# CORTE A-A

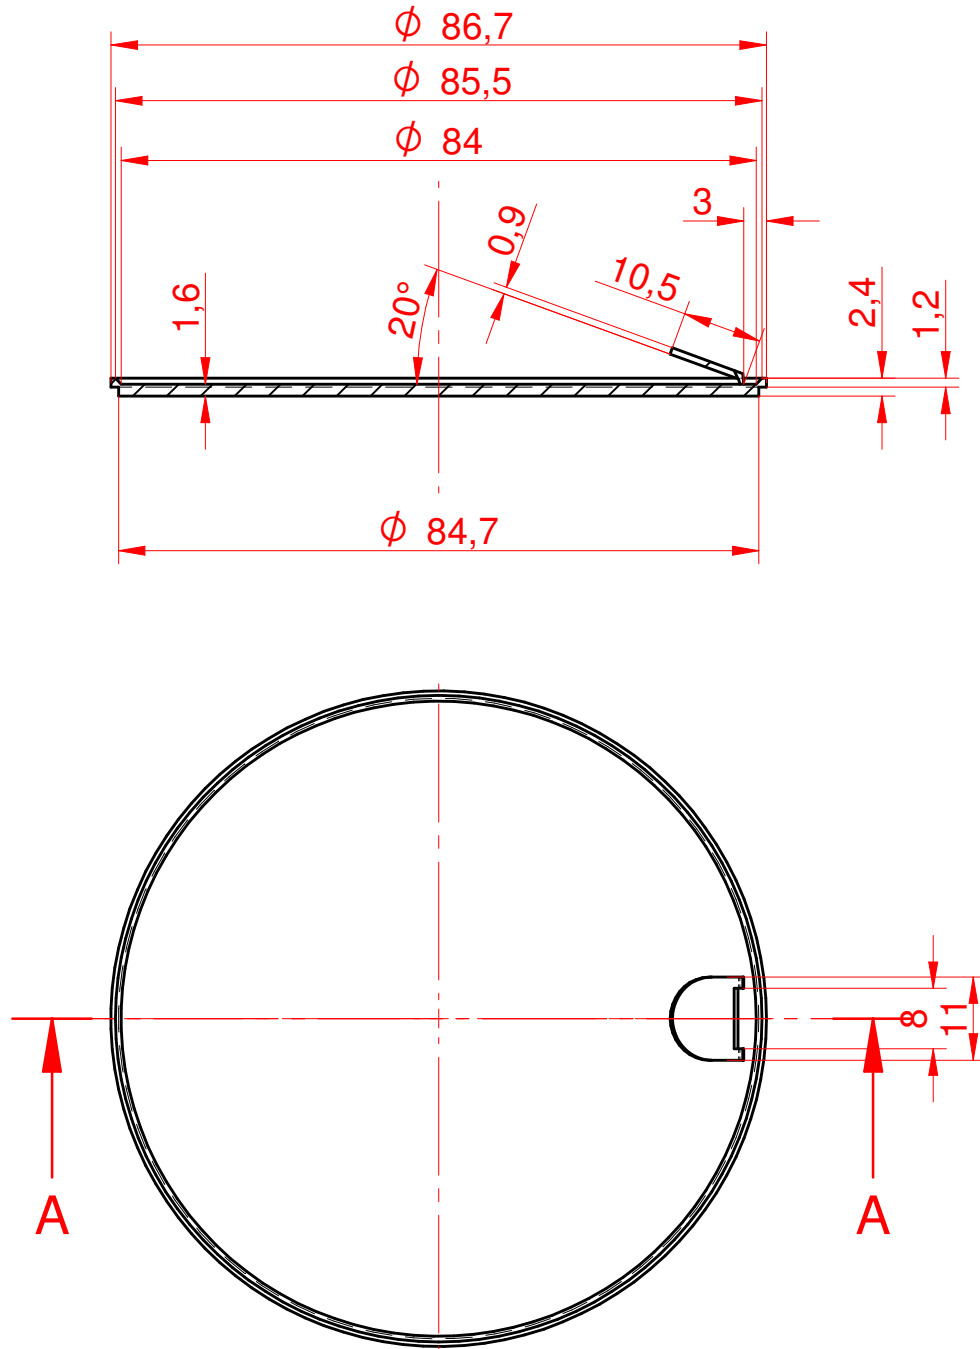
MODIFICACIÓN						INFORME
VERSIÓN	FECHA	OPERACIÓN				SI / NO
v.01	19/02/2018	Cambio posición y forma lengüeta extracción				SI
v.02	12/11/2019	Aumentar espesor centro en 0,80 por interior				SI
	Nombre	Fecha	Material figura	--	Nº de molde	M-1947
Dibujado	E.V.	12/11/2019	Contracción	--	Cantidad de figuras	-
Comprobado	--	--	Peso figura	--	Referencia cliente	--
Esc.	Tol.	OBTURADOR 200 / 250 y 400 ml. 1947 / 0 / 0				
2:1	±0.2					
DinA	Ref. CAD: 1947-0-0 PZA PLASTICO 20191112 OBTURADOR (PP).dft
